“Taccu sa Pruna” – Impianto di Accumulo Idroelettrico Mediante Pompaggio ad Alta Flessibilità ed Opere Connesse

Risposta alla Richiesta di Integrazioni del MASE

Doc. No. P0030780-1-H11 Rev. 1 - Luglio 2023

Figura 1.1: Stralci della Planimetria di Progetto su base CTR (1351-A-FN-D-01-1)

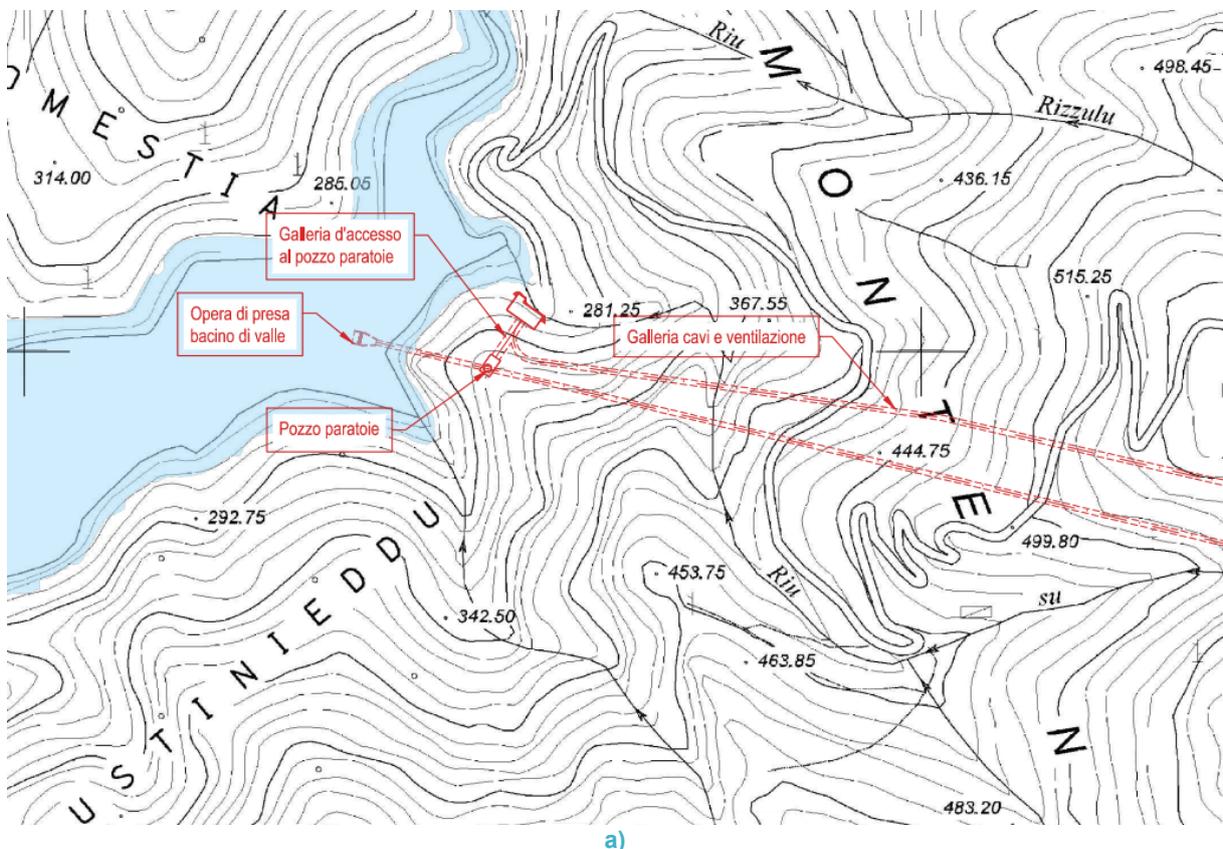
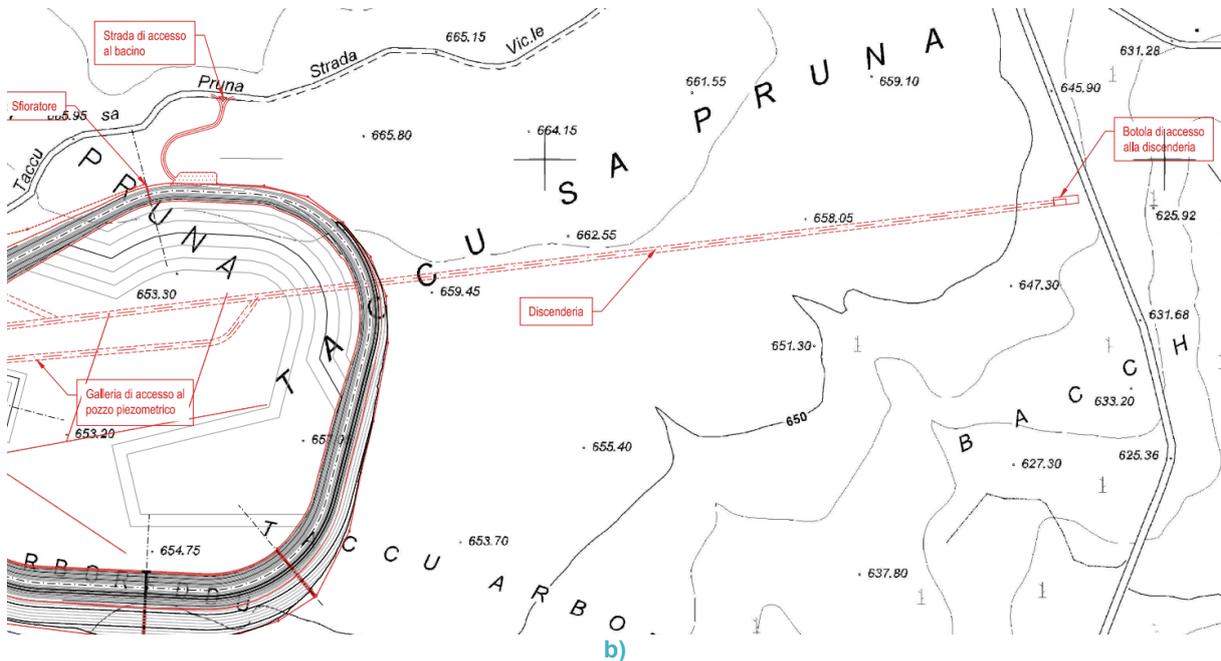
- 1.2. approfondire gli impatti degli accessi che si collocano su tratti molto acclivi (superiori al 40%) e con carreggiate molto ampie (10 m di larghezza).

Al fine di minimizzare gli impatti degli accessi e della nuova viabilità (che presenterebbe sia carreggiate ampie che un tratto in galleria di circa 800 m) in corrispondenza delle porzioni di versante molto acclivi, si è optato di gestire l’accesso alla centrale in caverna, alla sottostazione d’utenza ed in generale delle opere in sotterraneo tramite una discenderia ed un unico portale di accesso al pozzo paratoie e alla galleria cavi/ventilazione (si veda la seguente Figura).
